con la presente si inviano le Osservazioni contro il Progetto di un impianto eolico codice

procedura ID\_VIP/ID\_MATTIM: 12691 denominato "PITIGLIANO" ubicato nei comuni di Pitigliano (GR)

**ID: Codice procedura (ID\_VIP/ID\_MATTM): 12691**

**“Progetto di un impianto eolico denominato "Pitigliano" ubicato nei comuni di Pitigliano (GR) e Sorano (GR) costituito da 20 (venti) aerogeneratori di potenza nominale 7,0 MW per un totale di 140,0 MW con relative opere connesse ed infrastrutture indispensabili”**

**IMMAGINE n. 7** Mappa della intervisibilità degli impianti eolici elaborata dall'Associazione nazionale Amici della Terra. La mappa non è aggiornata comunque rende molo bene dell'enorme impatto visivo creato dal cumulo degli impianti.

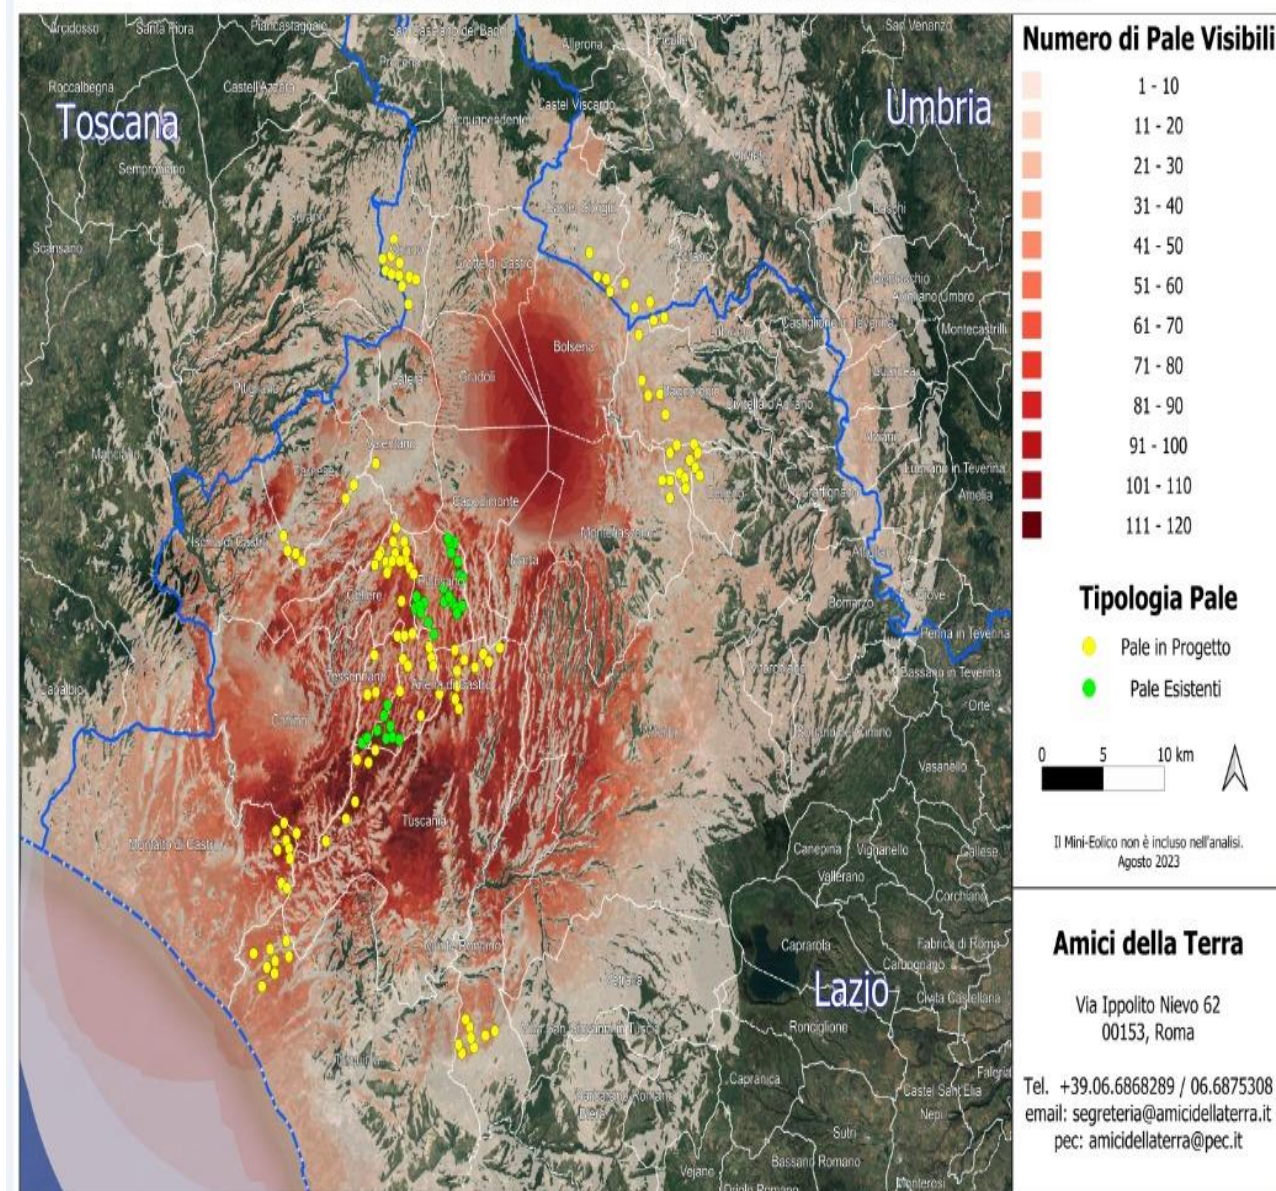
Se agli impianti eolici rappresentati qui sopra che non comprendono sia l'impianto eolico Pitigliano e le altre 14 pale del progetto eolico in verifica amministrativa sempre nel territorio di Pitigliano si aggiungono i migliaia di ettari (7000 fin'ora) di territorio occupato dagli impianti fotovoltaici e agrivoltaici e dalle altre tipologie appare chiaro il numero spropositato degli impianti FER nella bassa toscana e nella Tuscia.
